Expediente: SGEA/pff/2012P005PU

en relación a la **Memoria de Inicio del EAE del Plan Director del Puerto de Avilés**, presentado recientemente y que se encuentra en fase de exposición pública, **presenta las siguientes reflexiones, aportaciones y propuestas, con la esperanza de que sean tenidas en cuenta en la redacción de dicho Plan Director (PD) de la Autoridad Portuaria de Avilés (APA).**

#### **4.- RESUMEN DE PROPUESTAS DEL GRUPO D'ORNITOLOXÍA MAVEA**

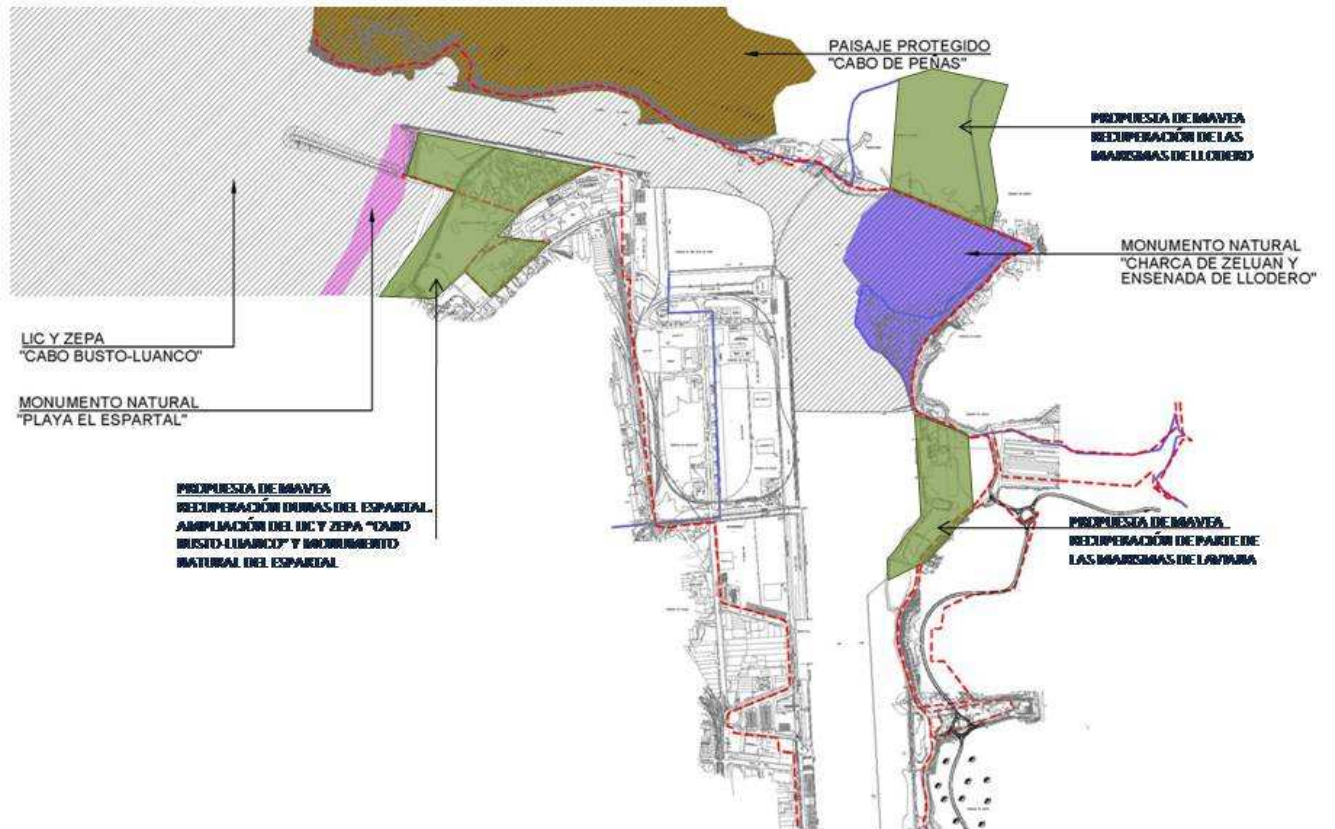
- Desafectación de los terrenos innecesarios para las actividades portuarias:
  - a) Monumento Natural de la Ensenada de Llodero,
  - b) trozo de costa desde los astilleros de San Juan hasta el faro de San Juan,
  - c) las pequeñas ensenadas conocidas como El Emballu y Playa L'Arañón,
  - d) el trozo propuesto por la APA para ser desafectado en la margen izquierda de la bocana, y
  - e) el trozo de terreno aislado al otro lado de la carretera enfrente de los chalets de San Juan de Nieva.

- Recuperación de marismas al norte de los muelles de la fase I de ampliación portuaria en la margen derecha. Desafectación como zona de servicio portuario de toda la franja entre la fase I y las dunas de San Balandrán, eliminando el muelle de Alcoa.

- Adhesión de terrenos para servicio portuario adyacentes a las ampliaciones I y II y en la zona de la cantera existente entre la fase I y Alcoa (a la derecha de la actual carretera AS-238).

- Modificación del actual trazado de la AS-238 hacia el este.

## PLANO ACTUAL DE TERRENOS DE LA AUTORIDAD PORTUARIA DE AVILÉS

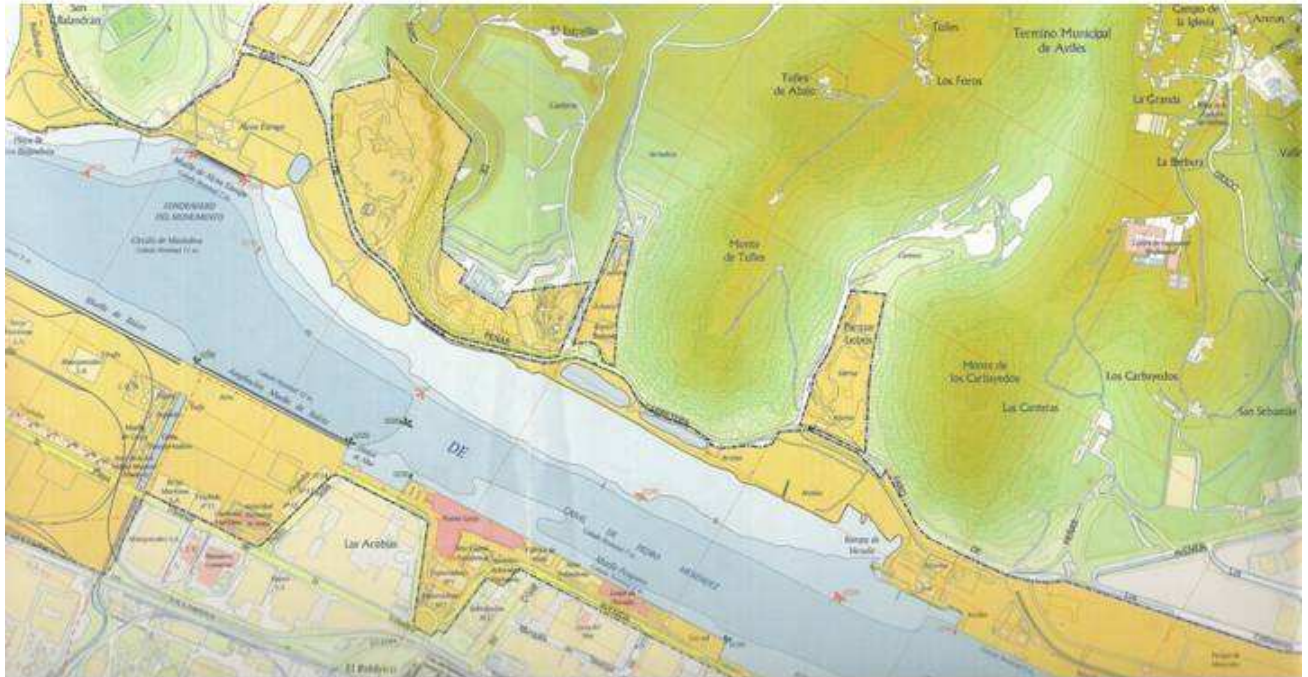
Por este motivo, entendemos que deberían quedar fuera de los terrenos de Dominio Público Portuario los espacios protegidos, LIC, ZEPA, Paisaje Protegido y Monumento Natural que no sean absolutamente imprescindibles. Más en concreto nos queremos referir a: a) Monumento Natural de la Ensenada de Llodero, b) al tramo de costa desde los astilleros de San Juan hasta el faro de San Juan, c) las pequeñas ensenadas conocidas como El Emballu y Playa L'Arañón, d) el trozo propuesto por la APA para ser desafectado en la margen izquierda de la bocana y e) el trozo de terreno aislado al otro lado de la carretera enfrente de los chalets de San Juan de Nieva. Estamos seguros de que las actuaciones necesarias para el correcto mantenimiento de estas áreas se podrían desarrollar mucho mejor si pasaran a formar parte del Dominio Público Marítimo-Terrestre.

Es para nosotros inaceptable cualquier propuesta que vaya más al norte del muelle actual de Alcoa. El espacio portuario no debe avanzar más en la margen derecha; es más debería intentarse la recuperación de espacios marismesños.

Nosotros **planteamos una alternativa** mucho más barata y sencilla, la recuperación de marismas en el espacio comprendido entre los muelles de la fase I, los muelles de Alcoa y la carretera AS-328 (la cual debería moverse más hacia el este). Estamos seguros que sería incluso factible la eliminación del muelle de Alcoa y que los tráficos de este muelle (escasos) fueran pasados a los muelles de la fase I de ampliación.

La realización de esta propuesta sí que serviría de verdad para lograr el fin de integración máxima puerto-territorio. Además, permitiría igualmente el perfecto desarrollo de las actividades portuarias, no rompería con integridad del espacio portuario y permitiría incorporar los terrenos de la cantera como espacio de servicio portuario (marcados como ámbito 1 y ámbito 2 en el mapa nº2 del documento presentado por la APA).
